### Date, lieu, participants

Le samedi 26 novembre 2006 à 14H00, piste cyclable de Perros-Guirec, route de Pleumeur, entre la ZA de Kergadic et le Collège des Sept Iles.

*Cas de haie pouvant être taillée pour améliorer la visibilité.*

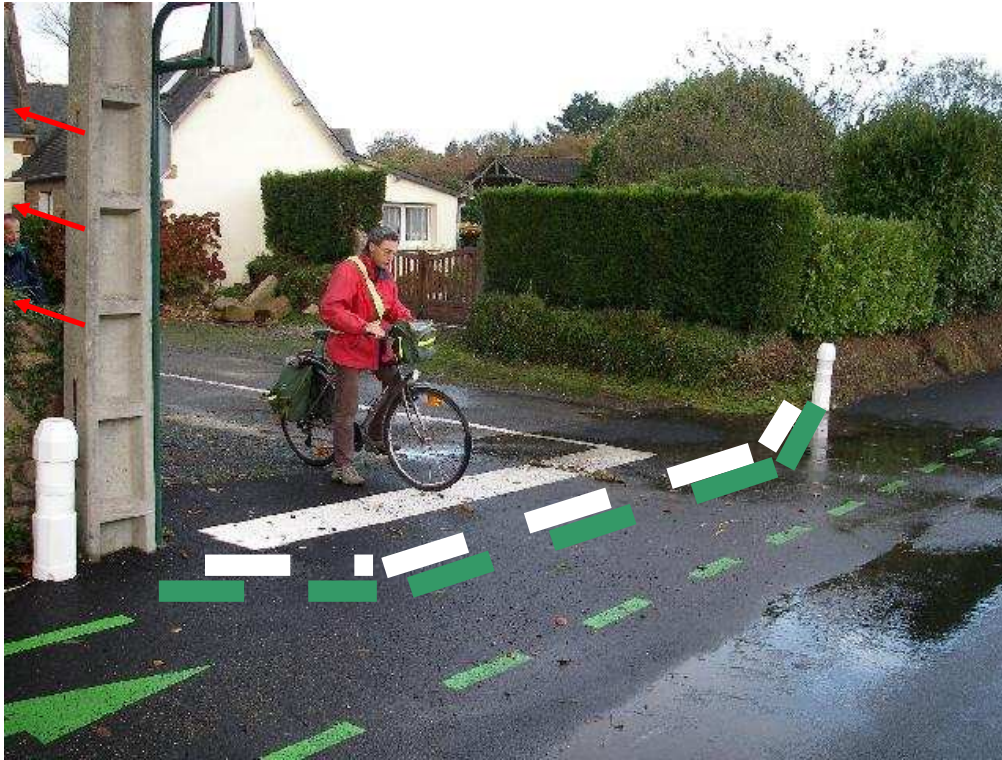
Pour plusieurs propriétés, la visibilité est réduite à cause de la haie en bordure de terrain. Dans certains cas, la haie pourrait être taillée de façon à améliorer la visibilité.

=> Cette solution semble simple à mettre en œuvre. Efficacité limitée car on ne peut tout de même pas supprimer complètement les haies.

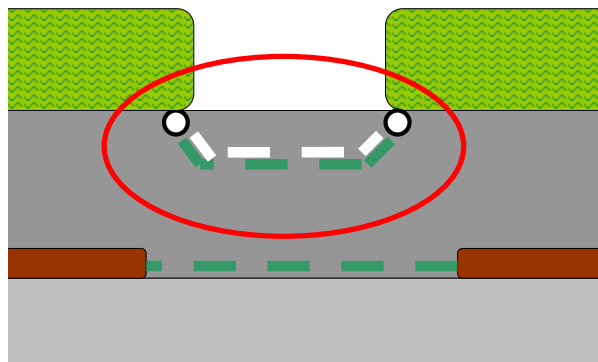
Cette proposition est illustrée par un schéma ci-dessous. Elle consiste à peindre une chicane sur la piste, réduisant celle-ci de moitié. Ce marquage serait un rappel clair pour les automobilistes du risque de passage de vélos. Pour les cyclistes, la chicane permettrait de visualiser très clairement la sortie de propriété et les inciterait fortement à se déporter du côté de la route.

La chicane pourrait être marquée par un double trait discontinu, vert pour les vélos, blanc pour les voitures. C'est la même signalétique que celle utilisée pour le franchissement de la rue de Toul Al Lann et qui semble être très répandue dans d'autres localités (Rennes par exemple).

=> Cette solution, si elle est légale, a un effet d'incitation à la prudence à la fois pour les automobilistes (matérialisation claire du passage de la piste) et pour les cyclistes (matérialisation claire de la sortie et incitation à se déporter). La bande cyclable est virtuellement réduite mais sans réellement réduire la largeur de la piste.

=> Un symbole de cycliste pourrait même être peint du côté extérieur (route) de la chicane.

Attention à utiliser une peinture qui ne soit pas glissante avec la pluie !

*Poteau dépassant sur la piste. Grillage rouillé agressif.*

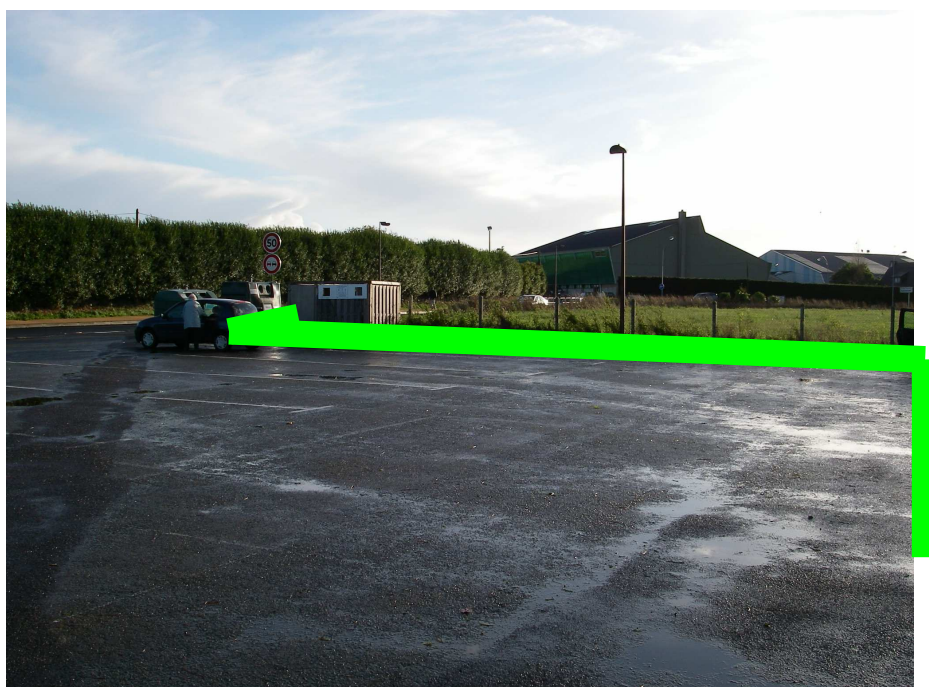
Tout le long du champ, entre la rue de Toul Al Lann et le collège, la piste est bordée par un vieux grillage maintenu par des poteaux en ciment.

A plusieurs endroits les poteaux penchent fortement sur la piste. Le grillage est rouillé et en de nombreux endroits des pointes métalliques dépassent dangereusement sur la piste qui, répétons-le, n'est pas large du tout pour une piste bi-directionnelle.

Il est fort à parier que plusieurs cyclistes, comme l'auteur de ces lignes, y ont arraché leurs vêtements ou s'y sont même blessés.

Est-ce que ce grillage ne pourrait pas être carrément supprimé sachant qu'il subsisterait un talus, que le grillage est, de toute manière, largement ouvert en plusieurs endroits, et que la suppression du grillage simplifierait l'entretien du talus ?

De plus, ce grillage et le talus sont constitués de ronces, il faut entretenir sa taille car, au printemps, de grandes branches de ronces viennent sur la piste.
